## BITACORA ELECTRÓNICA DE OBRA

<b>Confirma Bitacora:</b> Si	<b>Nro Informe:</b> 112	<b>Fecha Informe:</b> 19-06-2019	<b>Nombre De La Obra:</b> Carretera Moquegua - Omate - Arequipa Tramo: Il km. 35 al km. 153.50	<b>Personal Encargado:</b> LUZMILA GUERRA MOTTA
---------------------------------	----------------------------	-------------------------------------	---	--

Labores realizadas respecto a la ejecución contractual de obra, reconociendo de cantera e inspección medio ambiental

**Foto2:**

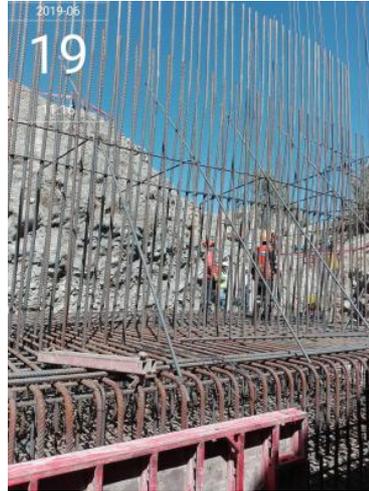
De los trabajos de construcción del puente Moro Moro se aprecia presencia de óxido en la mayoría de las varillas de acero presentadas.

Se aprecia que la mayoría de las varillas de acero que viene siendo utilizada en el armado de acero para construcción de estivos presenta oxido (fotos N°s 1, 2 y 3).

Se sugiere que los especialistas en puentes y/o estructuras y obras de arte de la supervisión de obra pudieran realizar el informe técnico correspondiente a efectos de la presencia de óxido en la mayoría de las varillas de acero presentadas para la construcción de estribos en el puente Moro Moro
